**Sumilla:** **Interponemos Recurso de Reconsideración contra la Resolución N° 185-2026-OS/CD**

**SEÑOR PRESIDENTE DEL CONSEJO DIRECTIVO DEL ORGANISMO SUPERVISOR DE LA INVERSIÓN EN ENERGÍA Y MINERÍA (OSINERGMIN)**

Con fecha 16 de octubre del 2026, fue publicada en el Diario Oficial El Peruano, la Resolución del Consejo Directivo N° 185-2026-OS/CD, en adelante "La Resolución", que aprueba el Valor Agregado de Distribución, en adelante "VAD", de CVC Energía, periodo 1 de noviembre de 2026 al 31 de octubre de 2030.

**Figura 4 Costo unitario de actividad limpieza de aisladores**

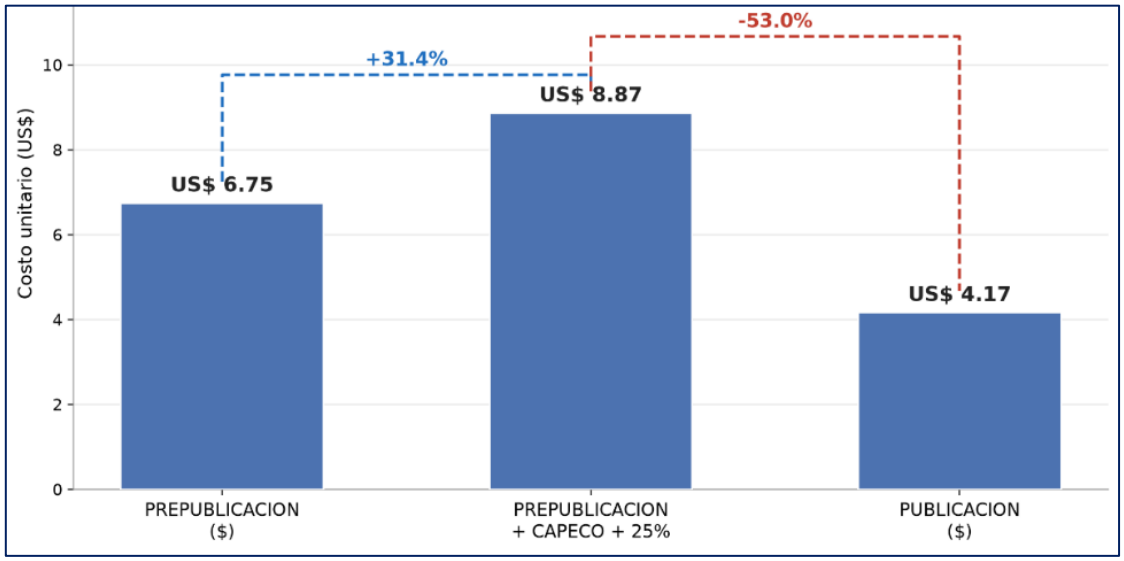
156. Al aplicar estos costos a la cuadrilla y al rendimiento de la prepublicación, el costo unitario de la limpieza de aisladores debía subir de US$ 6.75 a US$ 8.87 por aislador (+31.4 %). Sin embargo, la publicación reconoce solo US$ 4.17, es decir, - 53 % de lo que correspondía (Figura 4).

**Figura 5 Cambios en composición de cuadrilla y tiempo de actividad**

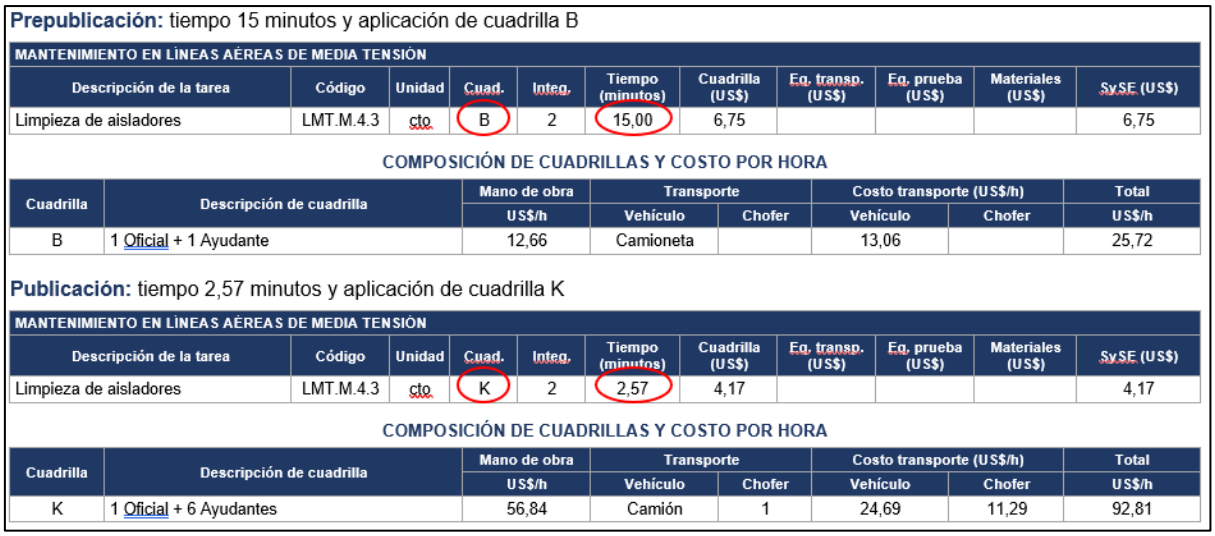
157. Esta reducción no se explica por los costos unitarios de mano de obra y transporte, sino por dos parámetros que OSINERGMIN modificó entre la prepublicación y la publicación (Figura 5): (i) la composición de la cuadrilla, que pasó de la cuadrilla B (1 oficial + 1 peón + 1 camioneta) a la cuadrilla K (1 oficial + 6 peones + 1 chofer + 1 camión); y (ii) el tiempo por aislador, que bajó de 15 a 2.57 minutos. Ambos cambios se introdujeron en la misma resolución en la que OSINERGMIN amplió el alcance de la

limpieza del 20 % al 100 % de la red, y reducen en 53 % el costo unitario que correspondía a ese nuevo alcance.

**Prepublicación:** tiempo 15 minutos y aplicación de cuadrilla B

**Figura 6 Pérdidas en Aisladores por Frecuencia de Mantenimiento**

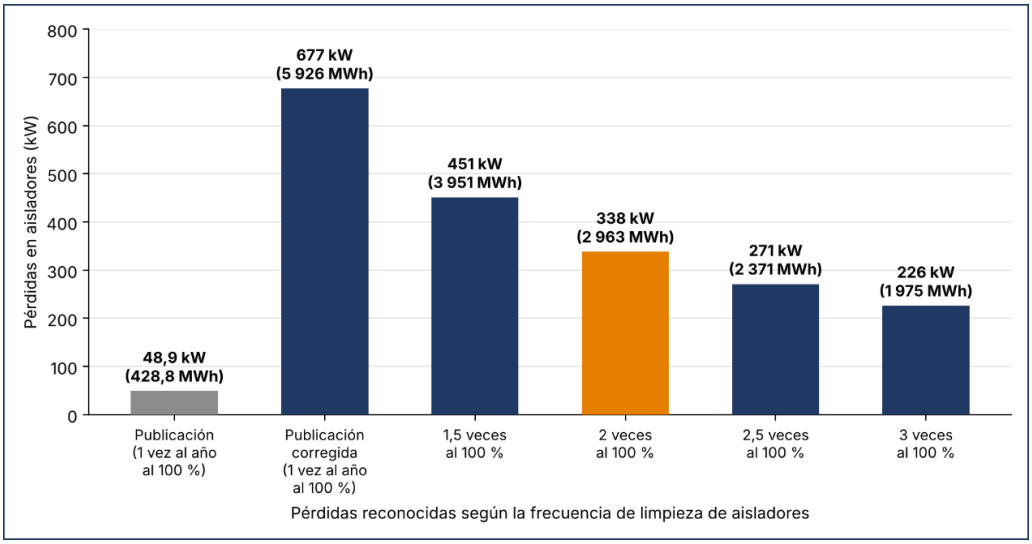
182. Las pérdidas en aisladores dependen directamente de la frecuencia de limpieza. Mientras más tiempo permanece el aislador sin limpiar, más contaminación acumula y mayor es la corriente de fuga. Por ello, la pérdida por aislador disminuye en proporción inversa al número de limpiezas al año. La Figura 6, muestra el resultado del cálculo corregido para cada frecuencia:

- 1 limpieza al año: 677 kW
- 1.5 limpiezas al año: 451 kW
- 2 limpiezas al año, que es lo solicitado en este recurso: 338 kW
- 3 limpiezas al año: 226 kW

**Figura 7 ESDD frente a los días de exposición desde la última limpieza (87 ensayos)**

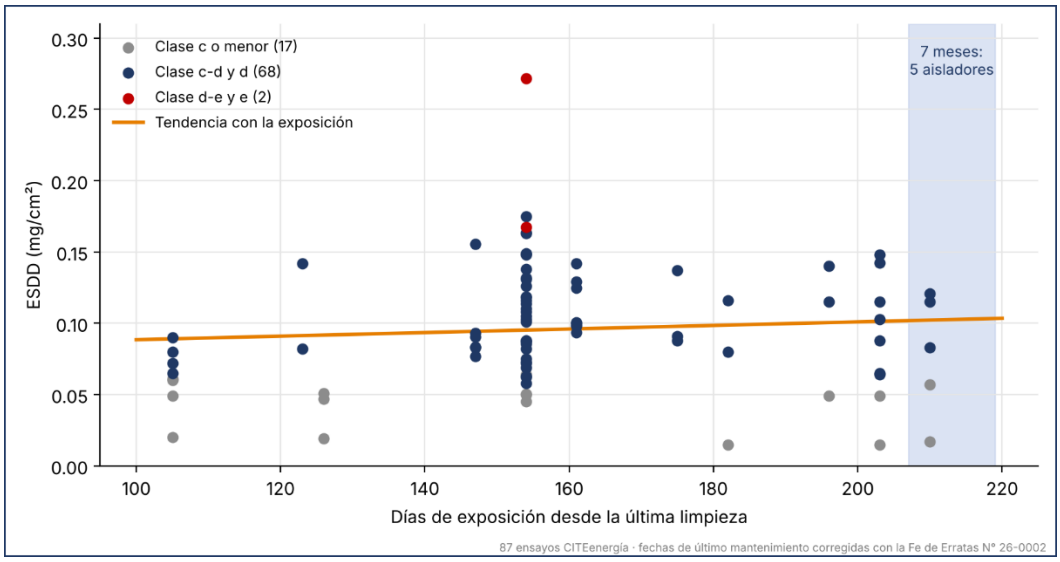
208. Si se analiza la muestra completa, el resultado es el opuesto al de OSINERGMIN. La muestra comprende 87 ensayos (58 de porcelana y 29 poliméricos), con exposiciones desde la última limpieza de 105 a 210 días y una mediana de 154 días. El depósito de contaminación no crece de manera apreciable en ese rango: la correlación con los días de exposición es 0.08 y la pendiente (+0.0038 mg/cm² por cada 30 días) no es distinta de cero con 95 % de confianza (Figura 7). Es decir, los aisladores ya se encuentran saturados cuando se les mide, lo que evidencia un tiempo de saturación corto y no de 11 meses.

Fuente: Informes CITE N° 24-441, 25-129 y 25-210. Los 3 ensayos que figuraban con 333 días se muestran con 213 días (7 meses), conforme a la precisión del Laboratorio CITEenergía.

**Figura 8 Porcentaje de aisladores en clase d o mayor según los días de exposición**

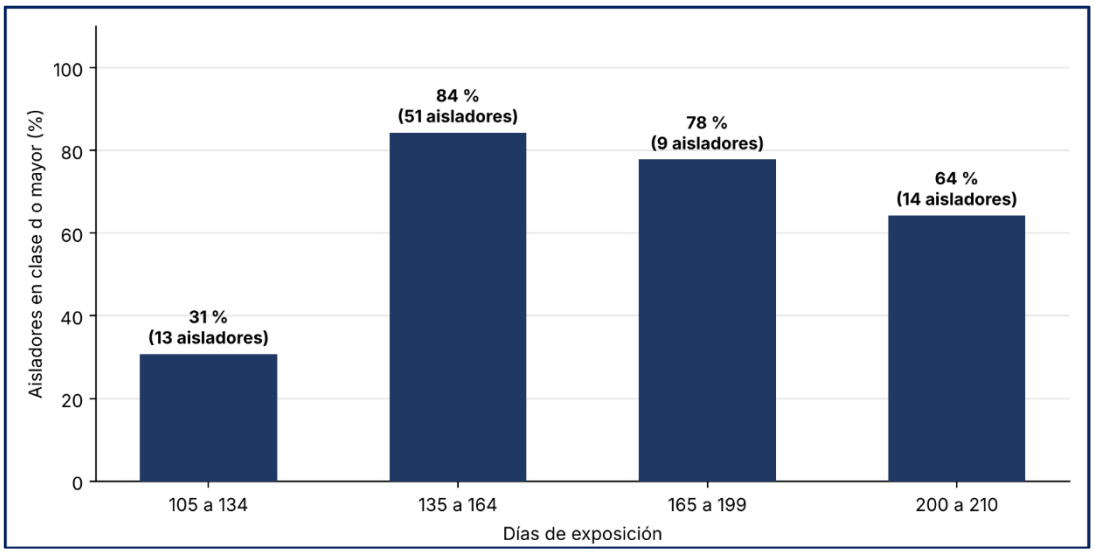
209. A partir de los 135 días de exposición, entre 64 % y 84 % de los aisladores se encuentra en clase d o mayor (Figura 8). Los 3 ensayos de la troncal T1-7 corregidos mediante la precisión del Laboratorio CITE Energía (210 días, 7 meses) se ubican dentro de ese rango; ningún dato de la muestra sustenta un tiempo de saturación de 11 meses.

**Figura 9 Impactos de Costos por Campaña de Limpieza anual**

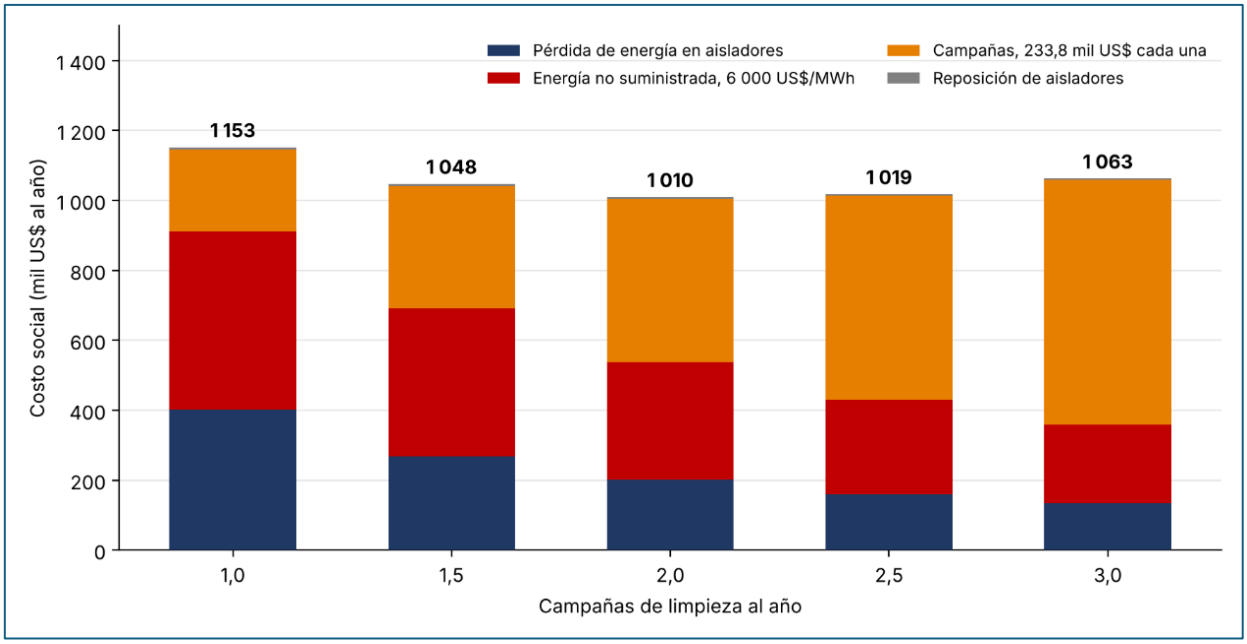
215. Las Figuras 9 y 10 muestran que la campaña anual reconocida en “La Resolución” no es la frecuencia eficiente, cualquiera sea el costo unitario de limpieza que se utilice. Con el costo unitario reconocido por OSINERGMIN (US$ 4.17 por aislador), el costo social mínimo se alcanza con aproximadamente 3.2 campañas al año, mientras que con una sola campaña el costo social asciende a US$ 1 029 mil al año, 49 % más que el óptimo (US$ 691 mil). Este resultado respalda las tres (3) campañas anuales solicitadas como pretensión principal, que coinciden además con la frecuencia determinada por el Laboratorio CITE Energía para el aislador ANSI 56-3 (numeral 205). Con el costo unitario propuesto por CVC Energía (US$ 8.87 por aislador), el óptimo se alcanza con aproximadamente 2.2 campañas al año: con dos campañas el costo social es de US$ 1 010 mil al año, apenas US$ 3 mil por encima del mínimo, y con una sola campaña sube a US$ 1 153 mil al año. Por tanto, aun en el escenario de mayor costo de limpieza, la frecuencia eficiente no es menor a dos (2) campañas anuales sobre el 100 % de la red, que corresponde a la pretensión subordinada y a la frecuencia efectivamente ejecutada por CVC Energía en 2025.

**Figura 11 Trabajadores de red y administración según los km de MT: empresas comparables y CVC Energía**

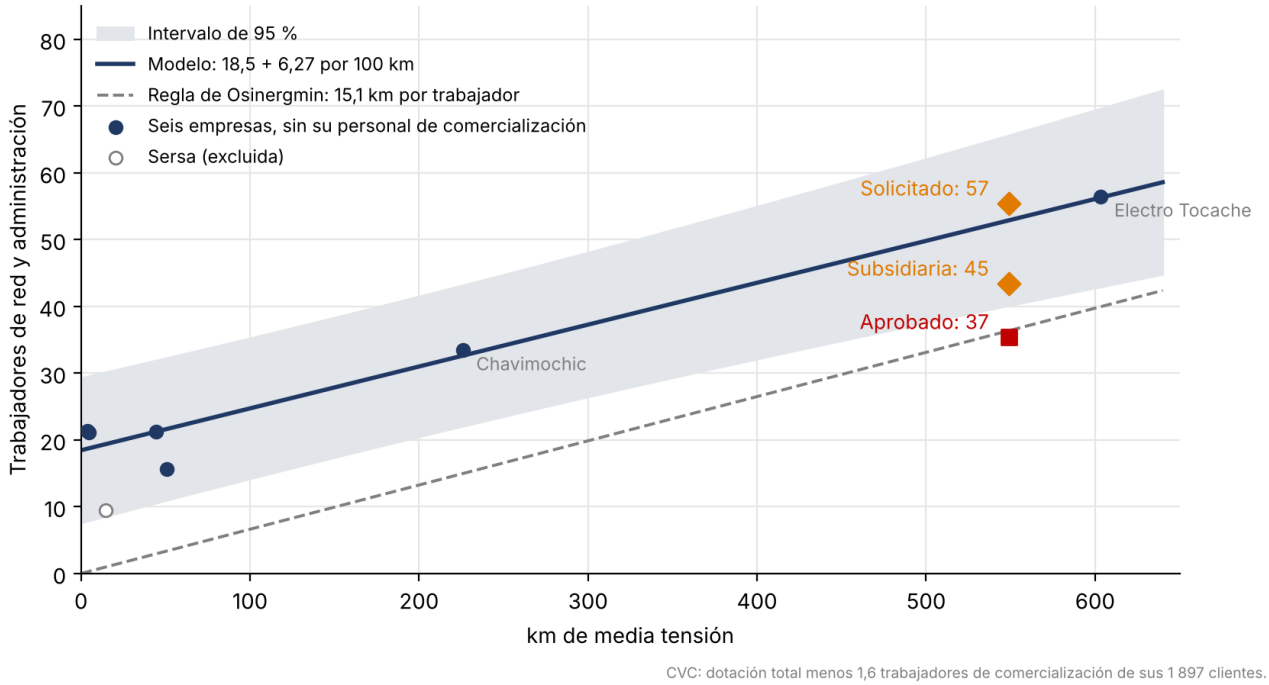
- El crecimiento de la red no es el problema: la pendiente de OSINERGMIN (6.6 por cada 100 km) y la del modelo (6.27) son de la misma magnitud. El problema es la base (piso) de 2022, a la que le faltan unos 18 trabajadores, que corresponden a la parte fija de toda distribuidora.

- De los siete métodos evaluados, solo el ratio y el análisis incremental que parte de él reproducen los 37.

**Figura 12 Rutas diarias de Lectura Binomio en 11 jornadas - 524 Binomios**

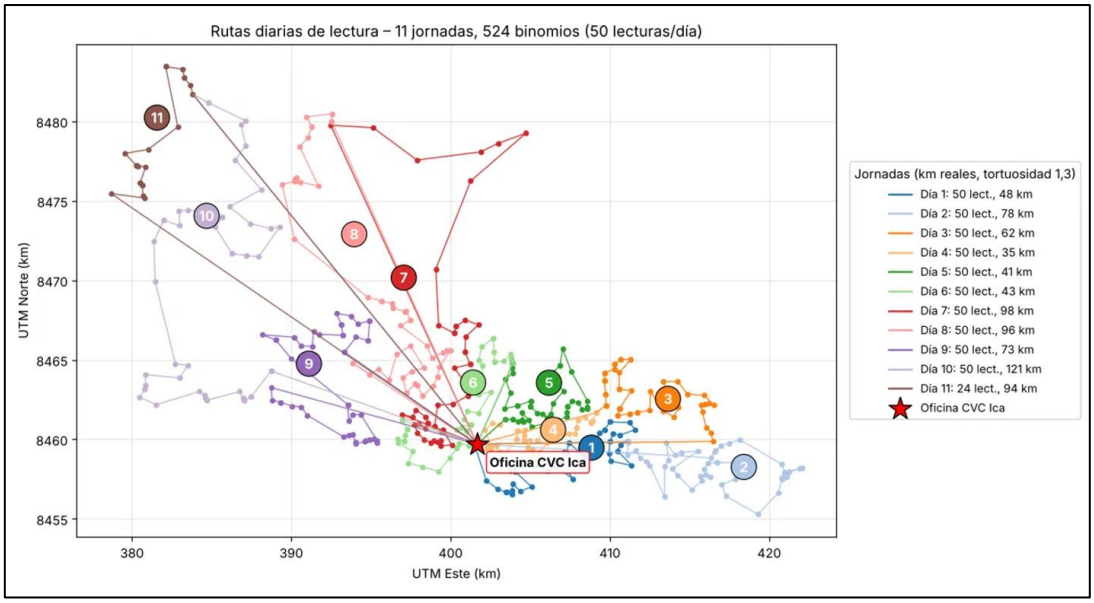
438. Con estos parámetros, la lectura de los 524 suministros binomios requiere de 11 jornadas en el Sistema Eléctrico de Villacurí, en la Hoja "Mapa Ruta" del Excel "8. Rendimiento_Lectura_Binomios_CVC", en un área de aproximadamente de 40 km al este y 30 km al norte, como se aprecia a continuación:

**Figura 13 Aplicación Lineal en Aislador PIN**

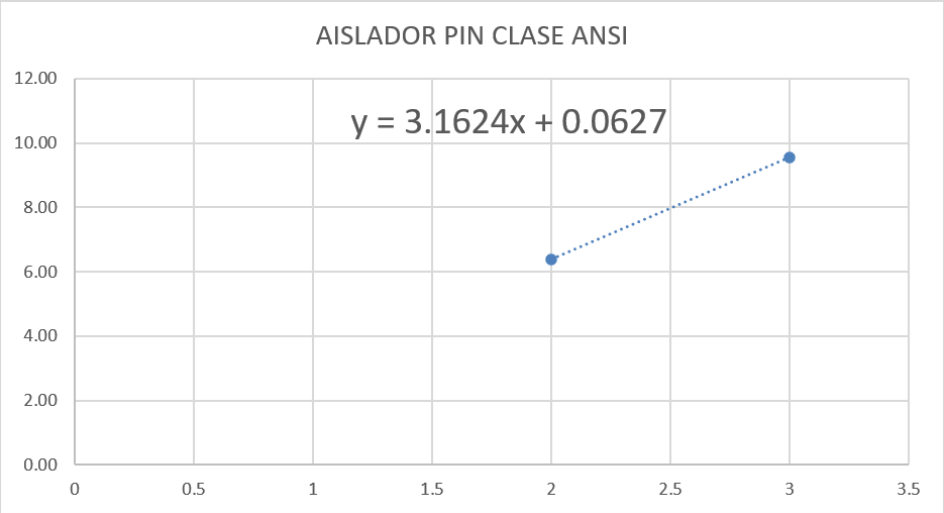
455. Al respecto, se considera que el costo unitario determinado mediante este procedimiento requiere revisión, tanto por la existencia de referencias de compra y cotización específicas del aislador PIN ANSI 56-4 como por la representatividad de la información y la metodología utilizadas para estimar su precio, conforme se desarrolla a continuación:
